PC 03

Plan en coupe
du terrain et de
la construction

N/Réf. : XH/RG - n° 21.2018

Objet : Aménagement paysager Port de Longueil SM
PC n° 36918T005 - Compagnie Française des Métaux
Dossier suivi par Mme BRODBECK

PLAN DES PLANTATIONS

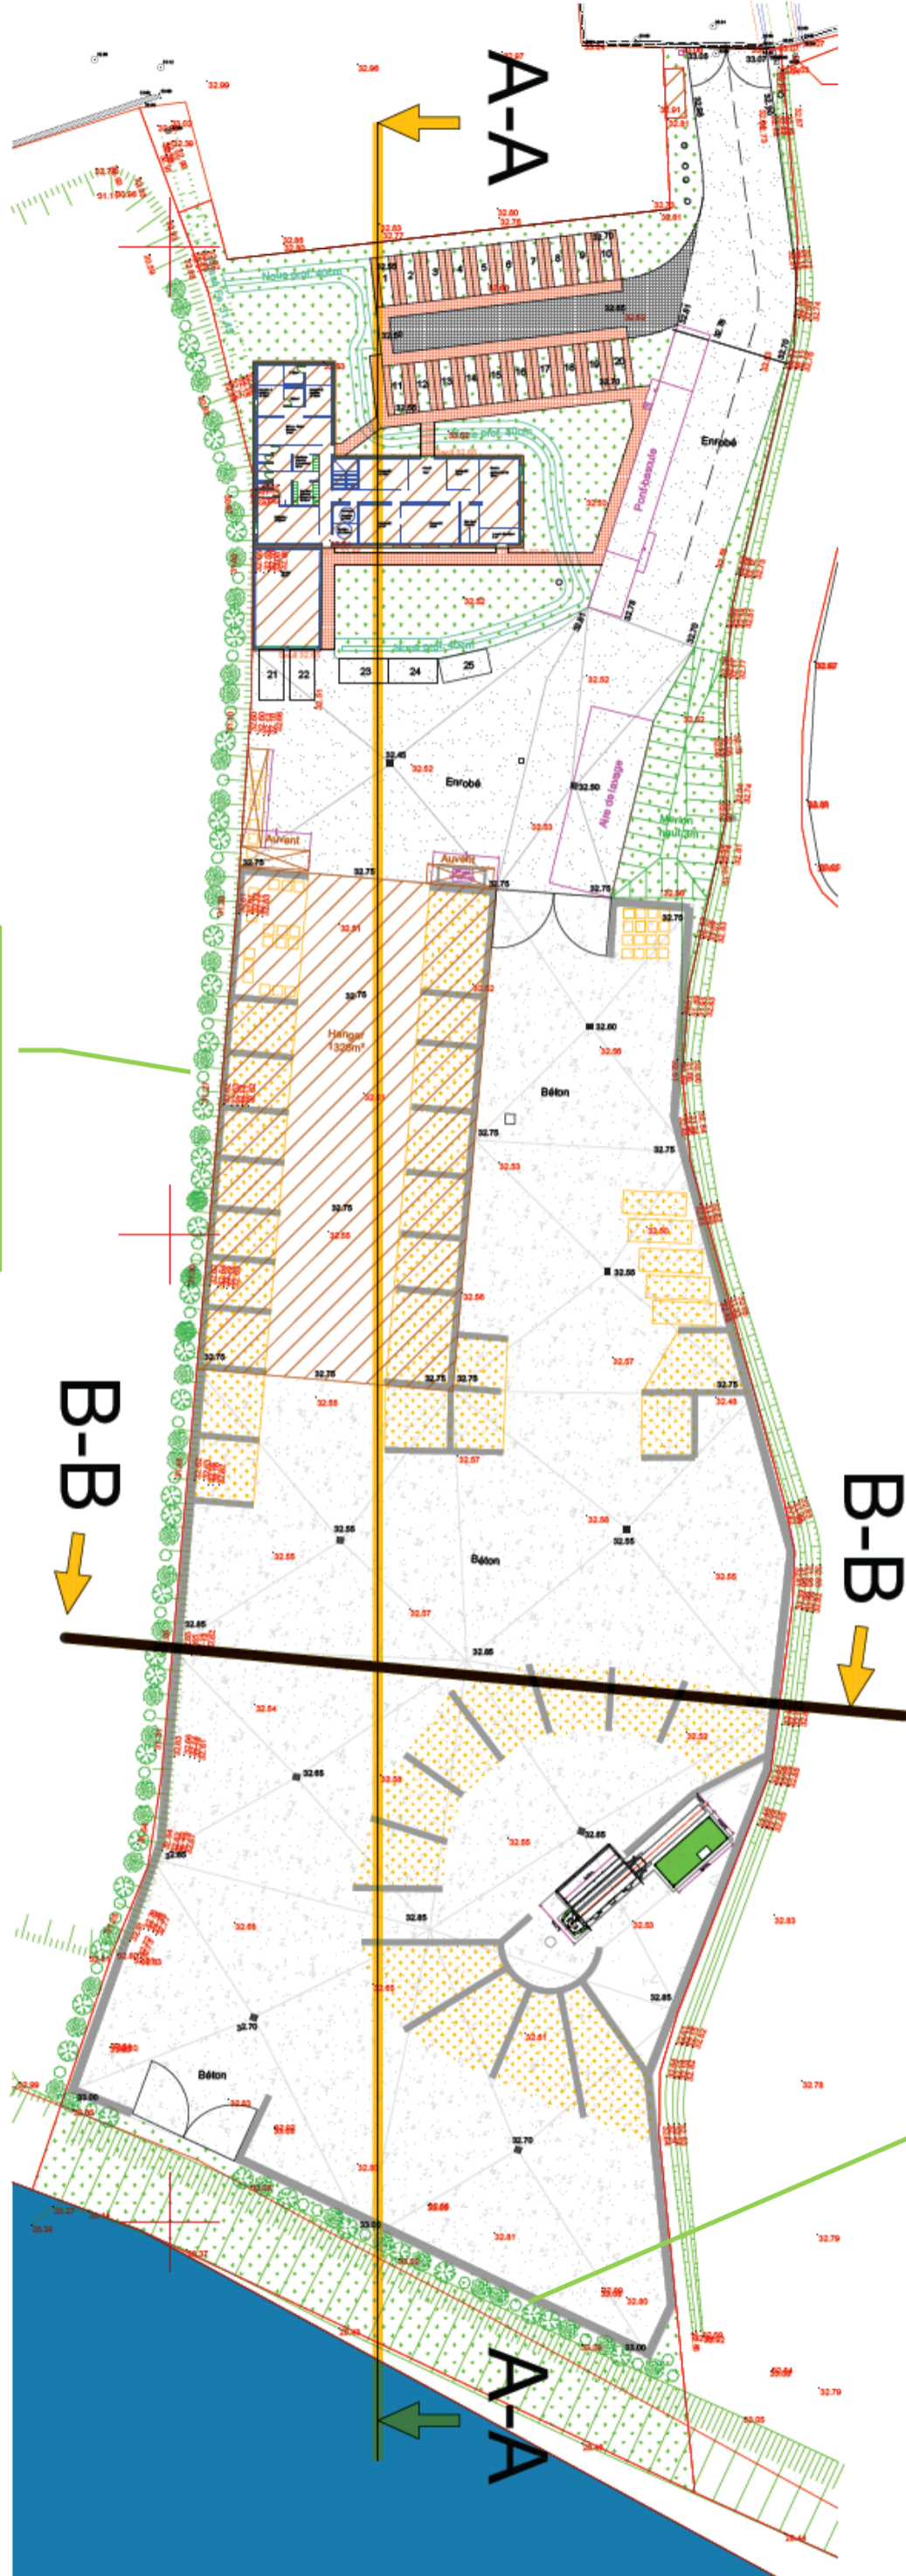
- d'une part, par le Syndicat mixte, sur la limite séparant la parcelle GRTgaz et la zone vrac 2 occupée par la CFM (cf. plan ci-joint),
- d'autre part, par la CFM, en limite du mur de 3 m de hauteur qui sera érigé en bord d'Oise, avec un recul de la berge de 1,50 m afin de permettre les plantations.

Cet aménagement paysager consiste à créer une bande boisée d'ordre naturel (et non urbain) afin de masquer le mur depuis l'autre rive. La bande boisée sera constituée d'arbres d'essences locales de hauteurs différentes et mélangées.

- arbres de hautes tiges : aulne, hêtre, érable, frêne ;
- arbres moyens : charme, bouleau pleureur, saule, noisetier ;
- arbustes (ligneux non arborescents) : chèvrefeuille, aubépine, sureau.
